DEMANDE D'AUTORISATION ENVIRONNEMENTALE D'OUVERTURE DE TRAVAUX MINIERS « LES SOURCES 1 »

1. Mémoire en
réponse à l'avis
de la MRAe publié
le 18 juillet 2024

Référence interne	Rédacteur	Vérificateur	Approbateur
LS1_AE_012_V1	Gwendoline Wattelle Nicolas Wynants	Laurent Nicolas	Jérôme Jacquemont

Date	Destinataire	Organisme
12/08/2024	Mme la Préfète	Préfecture du Bas-Rhin
12/08/2024	Mme Jacquot	DREAL – Grand Est

Figure 2.2 : Photomontage des installations en phase chantier (Source : Lithium de France)

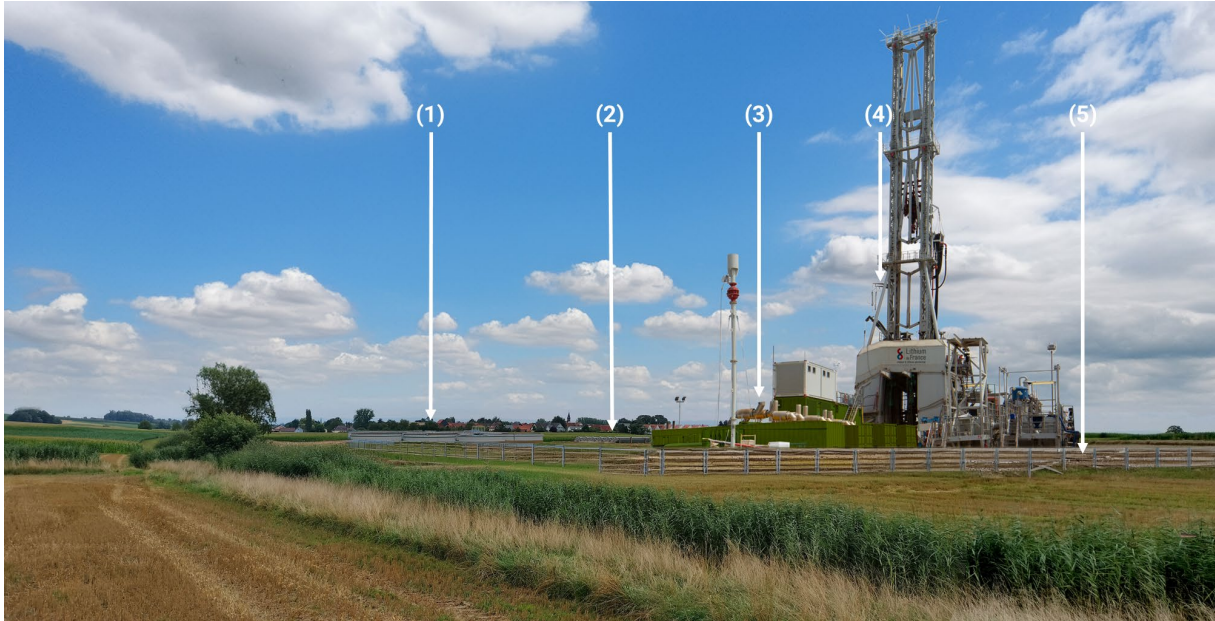
L'Ae recommande au pétitionnaire de compléter son dossier par une étude paysagère de son projet tant en phase travaux qu'en exploitation.

La réalisation du doublet de puits de géothermie durera de 3 à 4 mois par puits foré et nécessitera notamment dans les éléments les plus visibles :

- (1) Des bassins amovibles hors-sol de stockage des eaux géothermales pour un volume de 8 000 m³ ;
- (2) Des zones de stockage de matériaux ;
- (3) La plateforme de forage avec les différentes installations liées à la réalisation du forage et le recyclage/ traitement des déblais et fluides extraits ;
- (4) Le mât de forage de 50 mètres de haut ;
- (5) La présence d'un merlon en limite de site et de zone humide afin de protéger les zones hors-sites des éventuels écoulements des eaux superficielles, celui-ci protégé par une clôture.

Le photomontage ci-dessous représente le site « Les Sources 1 » en phase exploration vu de l'est du site, à proximité de la départementale D243 et les numéros indiqués représentent les 5 éléments précédemment listés.

Le mât de la foreuse, à l'image d'une grue de chantier, ne pourra pas être camouflée au vu de sa hauteur et aura donc un impact visuel sur les zones résidentielles localisées à 300 mètres du site et ayant une vue sur la sortie du village de Schwabwiller. Le photomontage ci-dessous illustre la vue que pourront avoir les résidents des maisons les plus proches avec une prise de vue à 270 mètres du site.
